CONCOURS D'ARCHITECTURE POUR LES EQUIPEMENTS SPORTIFS DU FUTUR CENTRE D'ENSEIGNEMENT SECONDAIRE SUPERIEUR ET POUR UNE MAISON D'ETUDIANTS, A LA CAMPAGNE DES CEDRES A LAUSANNE

RAPPORT DU JURY

OCTOBRE 1989

No 15 - SAKURA

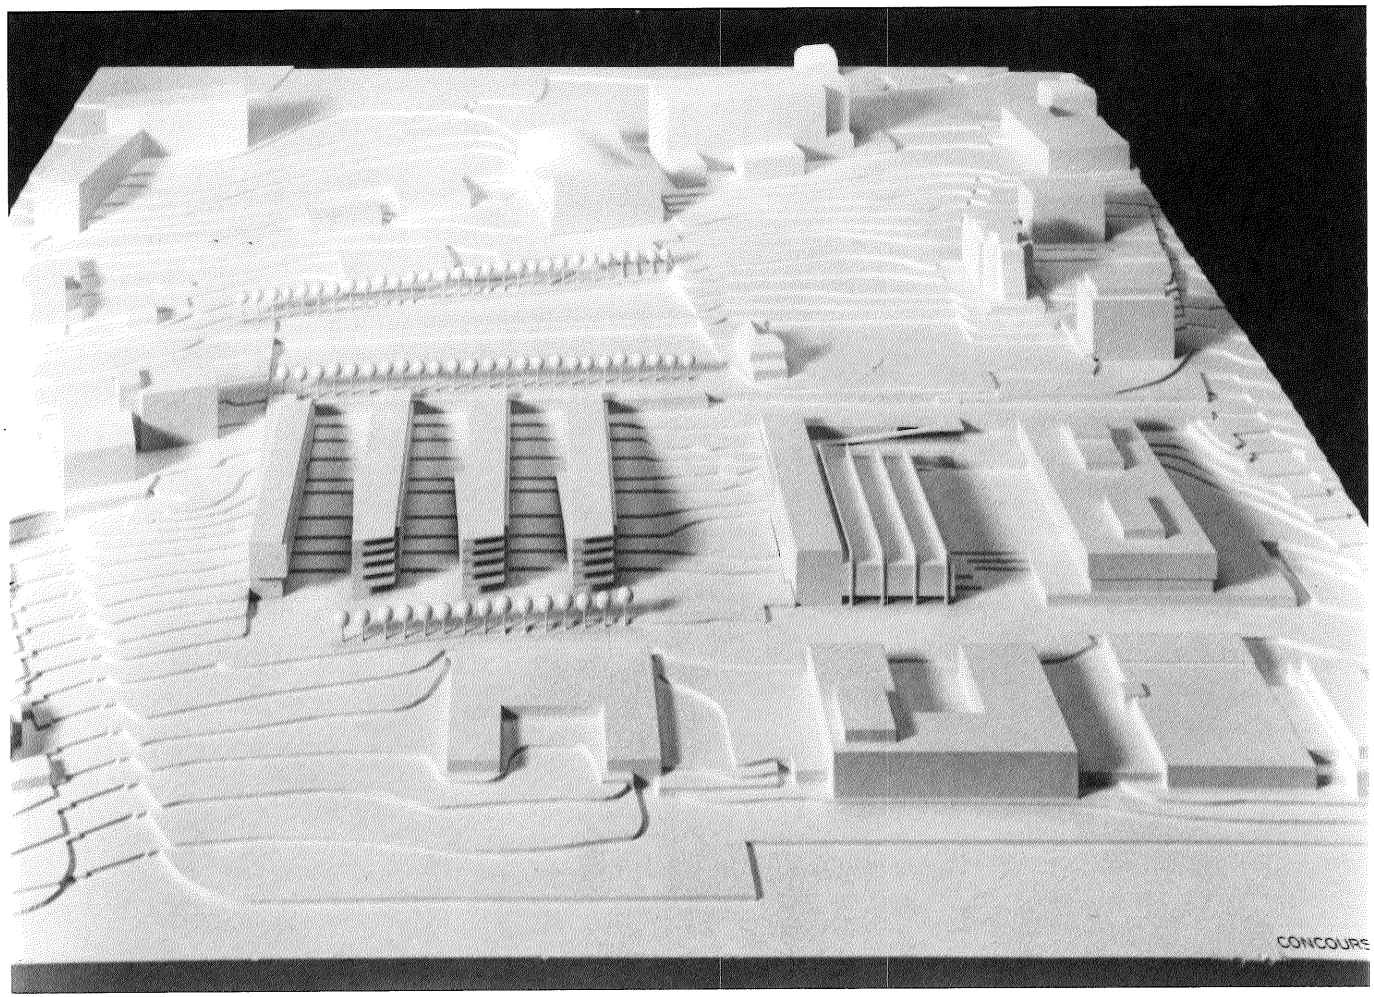
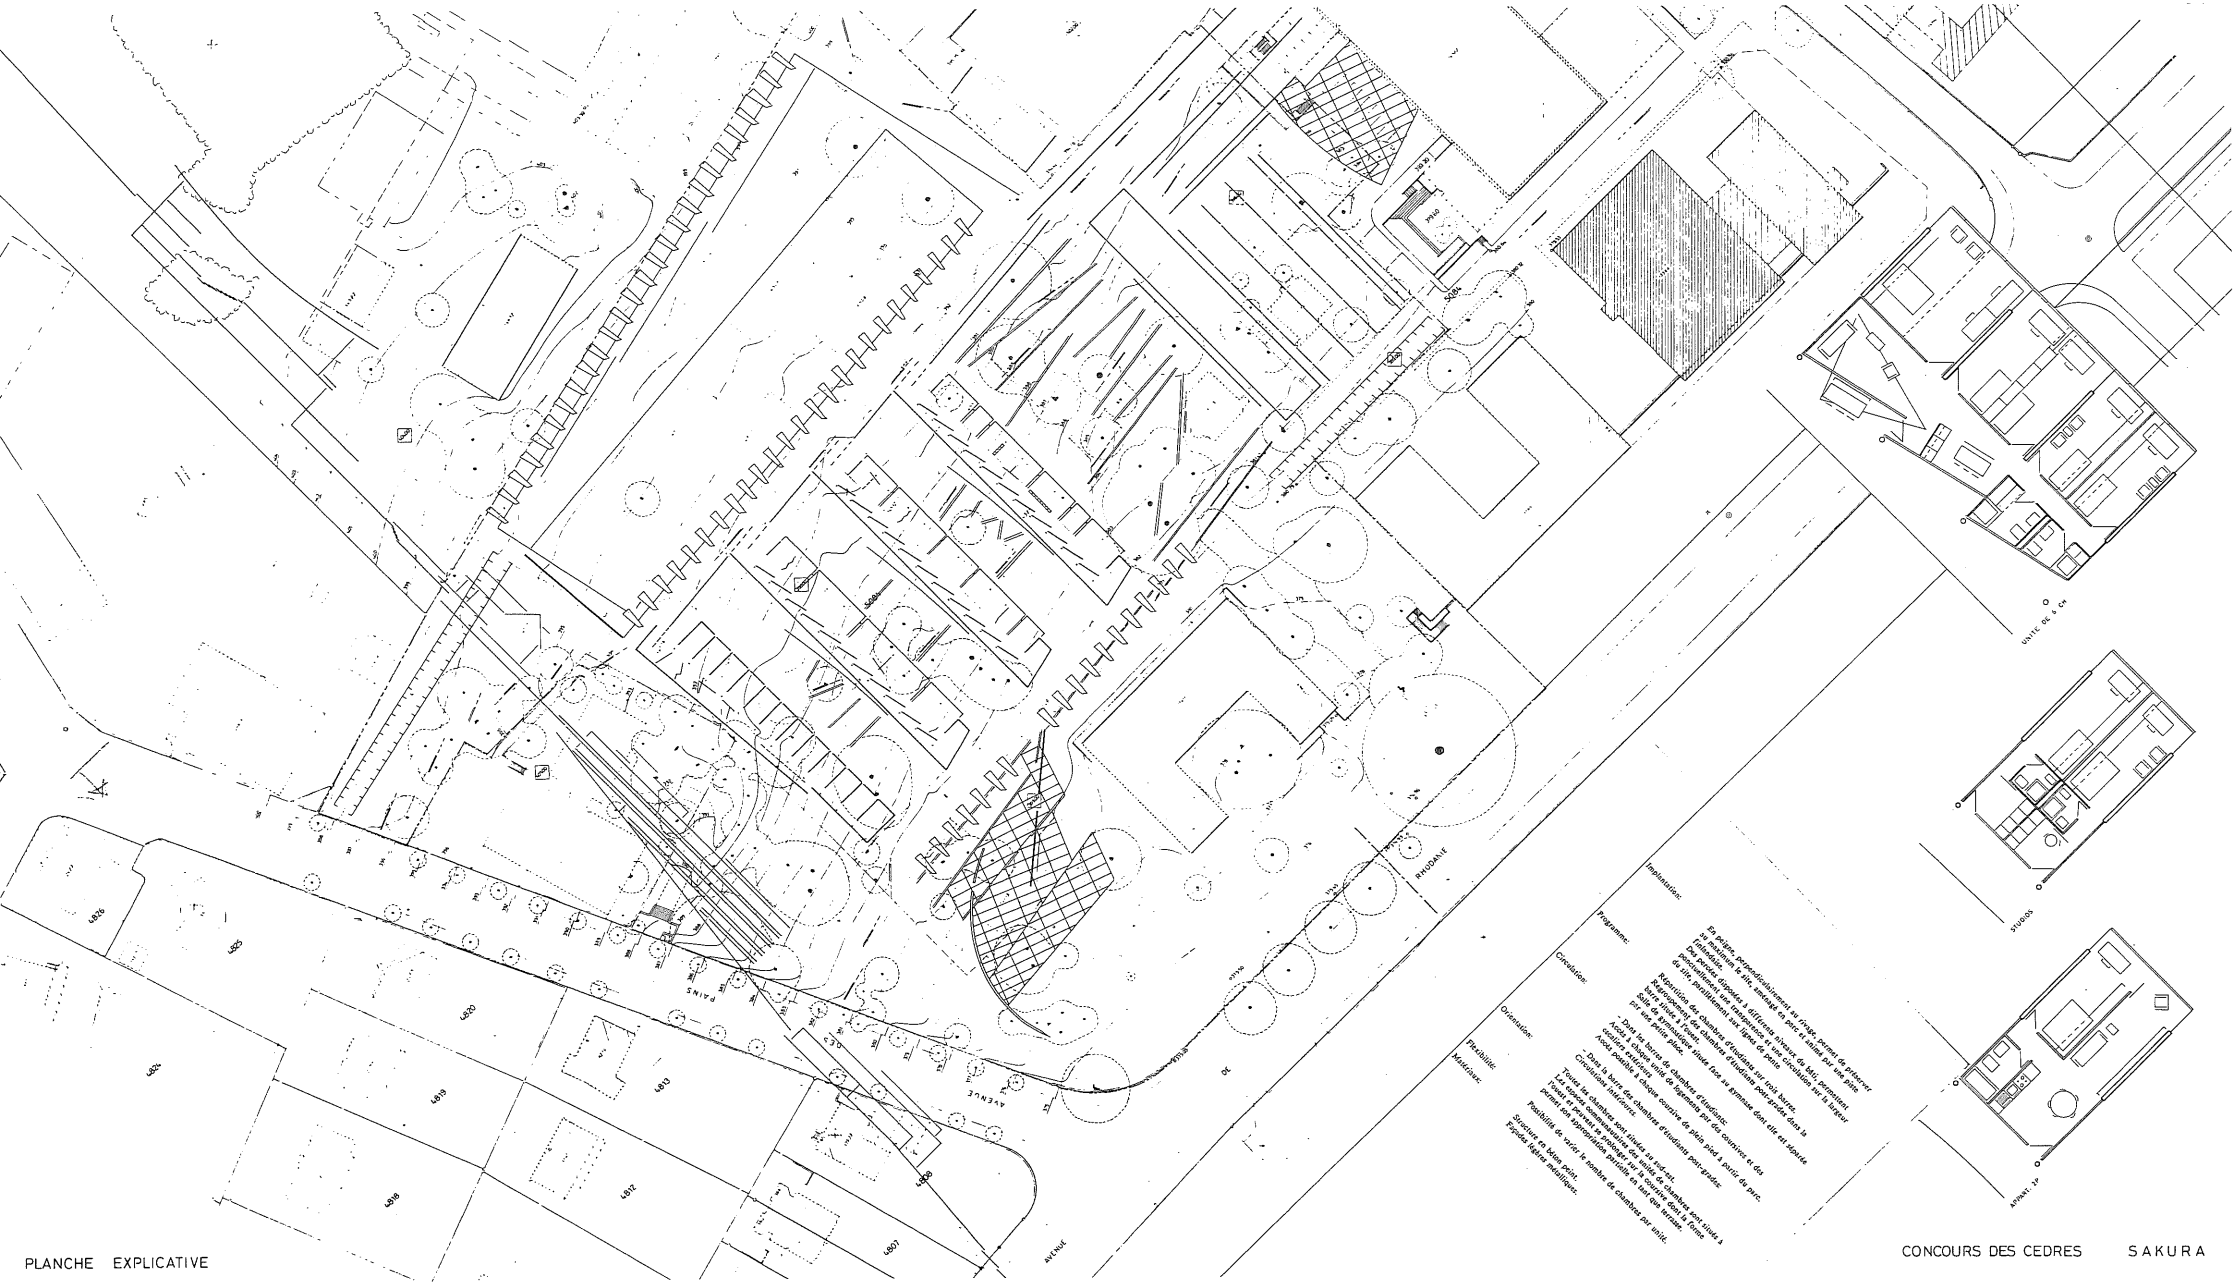
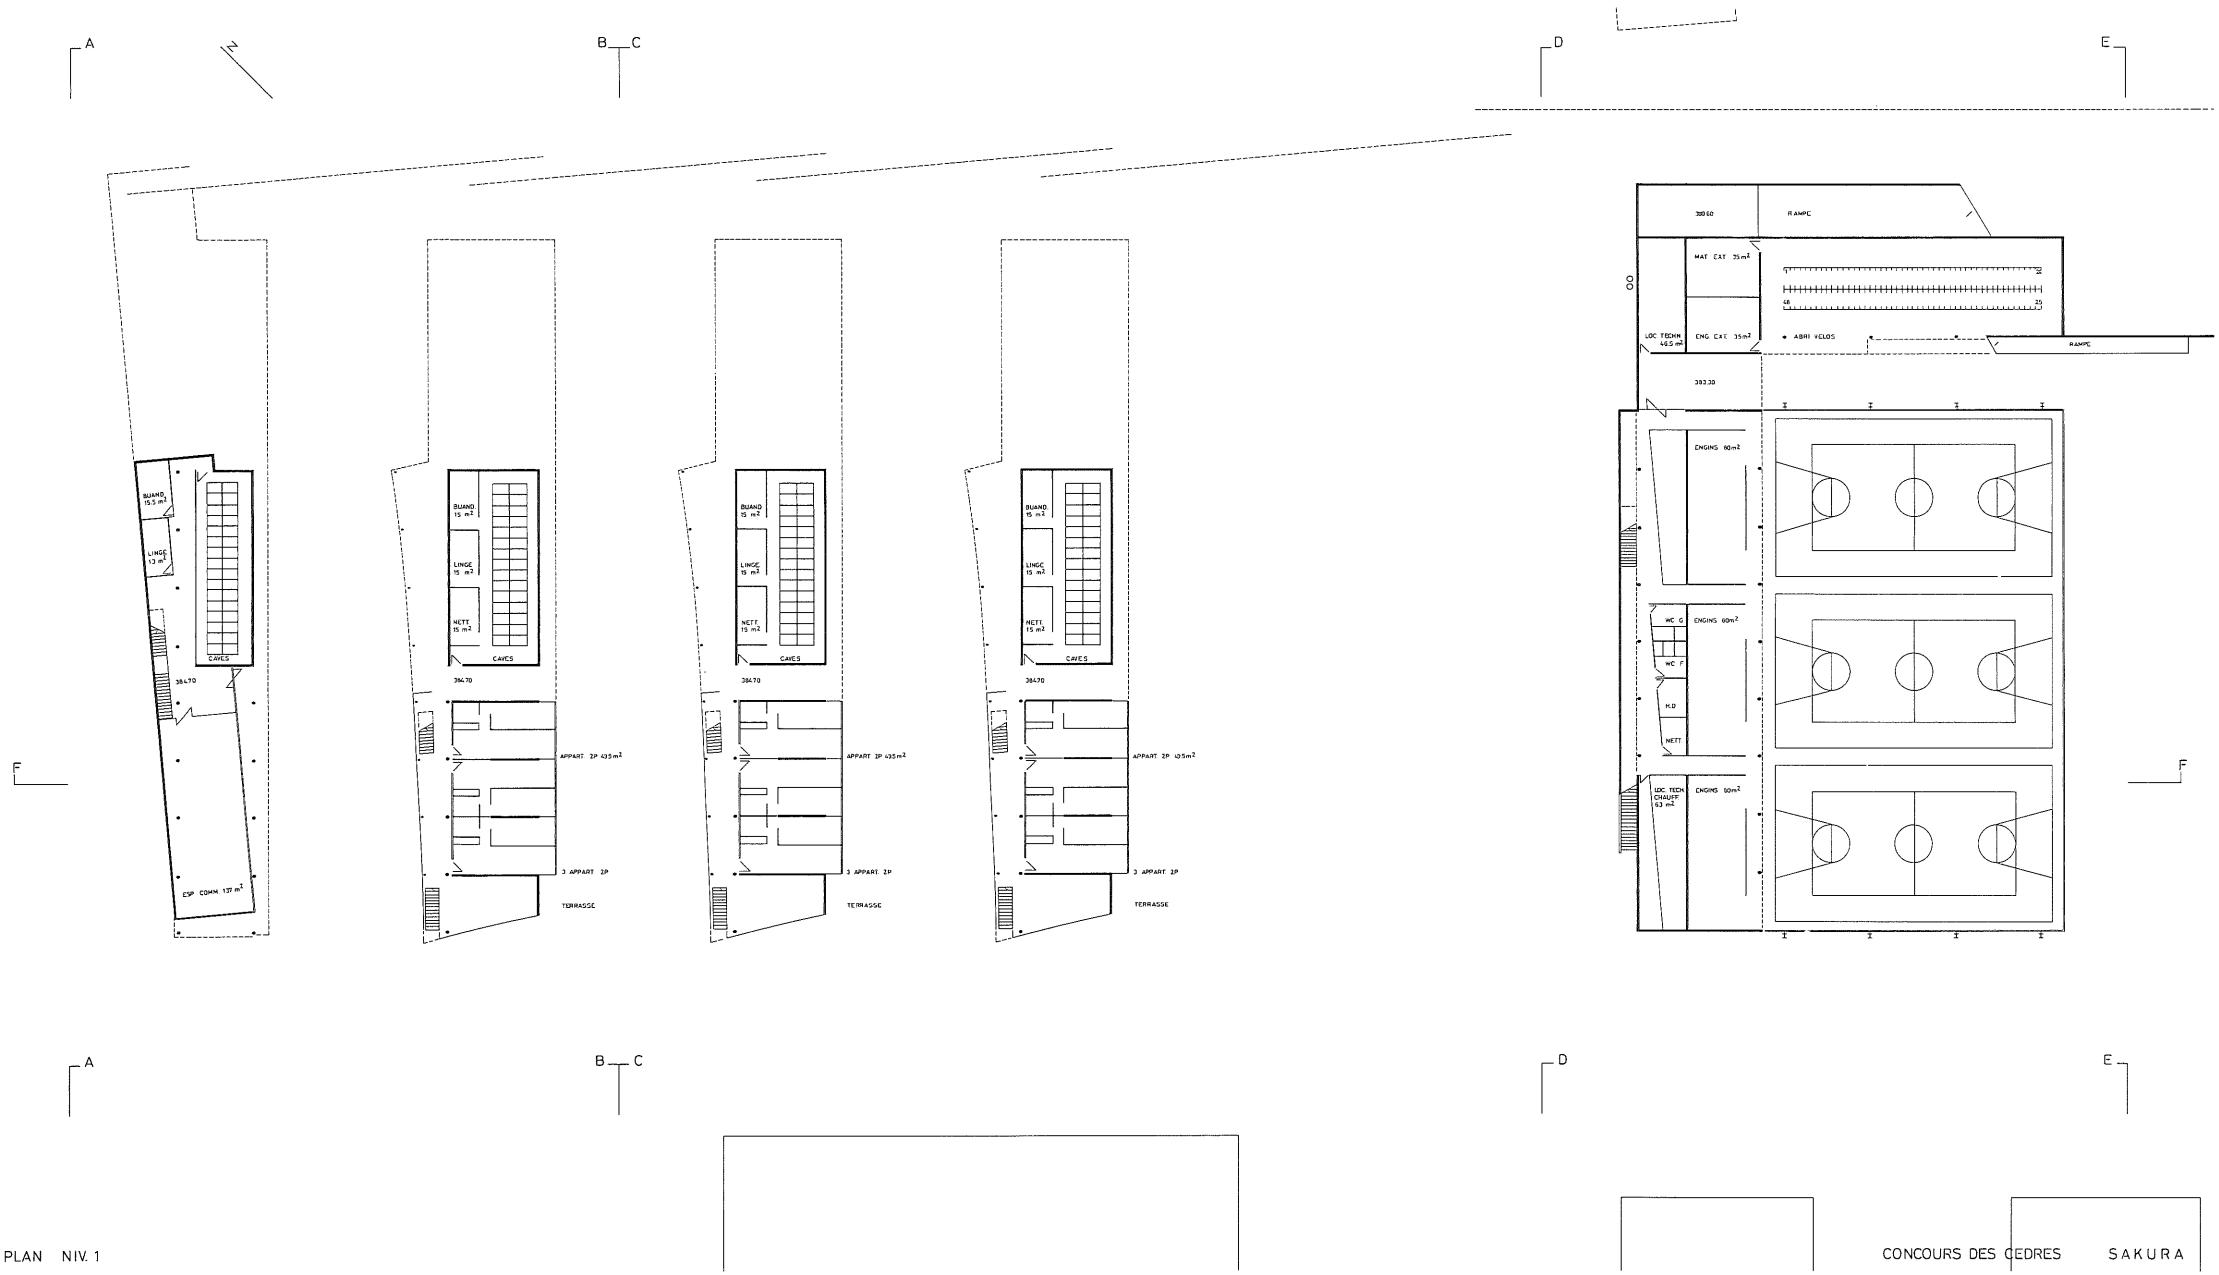
L'orientation et le front des volumes d'habitation de ce projet sont habilement amorcés par celui qui contient les vestiaires et autres locaux annexes de la salle de gymnastique. La composition en peigne occupe avec économie et simplicité le terrain et, en se retirant vers le nord, suggère une libération progressive de la partie sud tout en laissant subsister, dans un premier temps, le bâtiment USM.

Le parti de cette mise en place est toutefois contredit par la mise en place brutale des terrains de sport. En fin de compte, et malgré l'élégance de la maquette, l'impact sur le site et son occupation sont considérables, accentués par le jeu des murs de soutènement qui créent des passages obligés difficiles à franchir.

Les coursives de distribution des blocs, mis à part les problèmes de confort et de déperdition thermique qu'elles créent (absence de sas côté bise) risquent plutôt de défavoriser les contacts et les échanges et de décourager l'accès vers les espaces communs au sud des blocs. Les groupements de chambres ne présentent pas grand intérêt.

Les salles de gymnastique représentent une masse considérable à côté du gymnase dont elles n'améliorent pas la qualité des dégagements ouest. La piste paraît difficilement praticable.

Malgré ces défauts et un certain schématisme, cette proposition est parmi les plus réussies de la famille des "barres parallèles".
